MEMOIRE EN REPONSE

**A L'AVIS DE LA MRAE DU 4 MARS 2024
RELATIF AU PERMIS D'AMENAGER DU PROJET DE RESTRUCTURATION
DE LA PYRAMIDE DU LAC DE MAINE**

Le présent mémoire en réponse apporte des précisions suite à l'avis rendu par la Mission Régionale d'Autorité environnementale (MRAe) du 04 Mars 2024 (cf annexe 1), dans le cadre de la procédure de permis de construire du projet « Restructuration de la Pyramide du Lac de Maine » sur la commune d'Angers et de Bouchemaine.

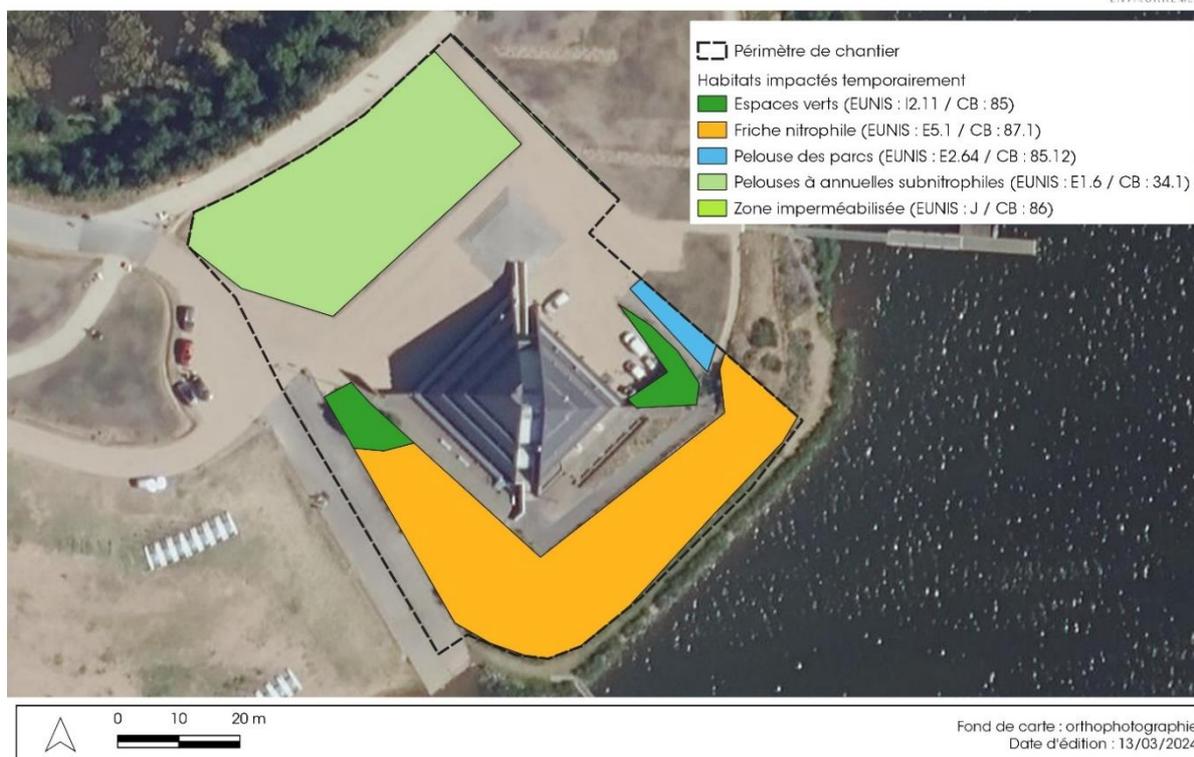
La MRAe recommande de préciser davantage les données caractéristiques du projet notamment :

- **les surfaces plancher actuelle et future permettant de déterminer l'imperméabilisation supplémentaire en lien avec la réhabilitation et l'extension du bâtiment ;**
- **la localisation des habitats impactés provisoirement et définitivement par le projet ainsi que les causes de ces impacts ;**
- **les localisations et surfaces des secteurs à planter avec les arbustes et des espèces herbacées.**

- Surface de plancher actuelle : 3200.05 m²
- Surface de plancher future : 3644.11 m² (+444.06 m²) ; cette surface supplémentaire correspond à la création de locaux accueillant du public et des bureaux en rez de jardin (+ 424,4 m²) et à l'étage 2 bas (+19,66 m²).

L'emprise au sol actuelle du bâtiment s'élève à 598 m² et à 842 m² après aménagement.

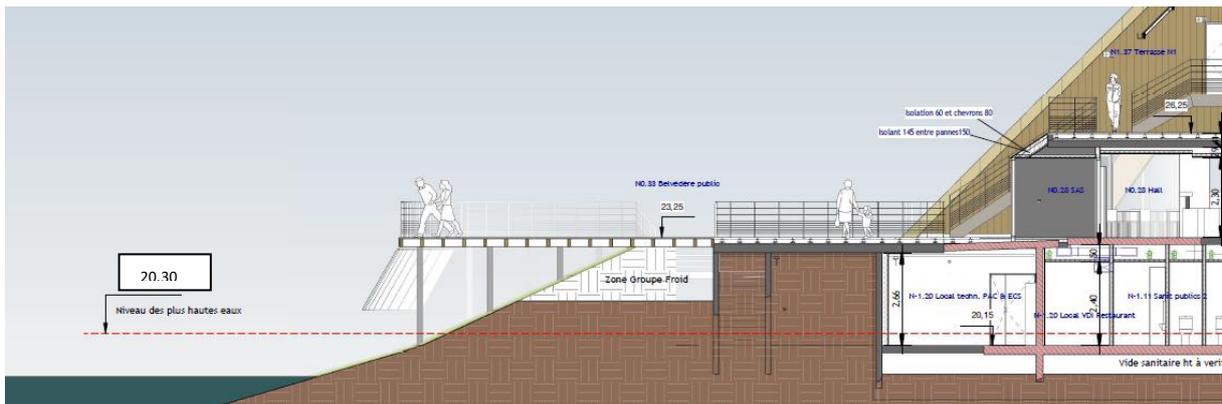
- **d'étudier la délocalisation de la partie du belvédère située en zone RN du PPRi et/ou de justifier son maintien ainsi que le respect des dispositions spécifiques concernant les apports de matériaux et les mouvements de terrain**

Le belvédère interfère de façon très marginale avec la zone RN.

Les panneaux photovoltaïques sont au dessus des PHE.

Le public accueilli sur le belvédère sera également au-dessus des plus hautes eaux connues (voir coupe ci-dessous).

Il n'apparaît pas nécessaire de délocaliser le belvédère car toutes les zones d'exploitation sont hors de la cote des plus hautes eaux
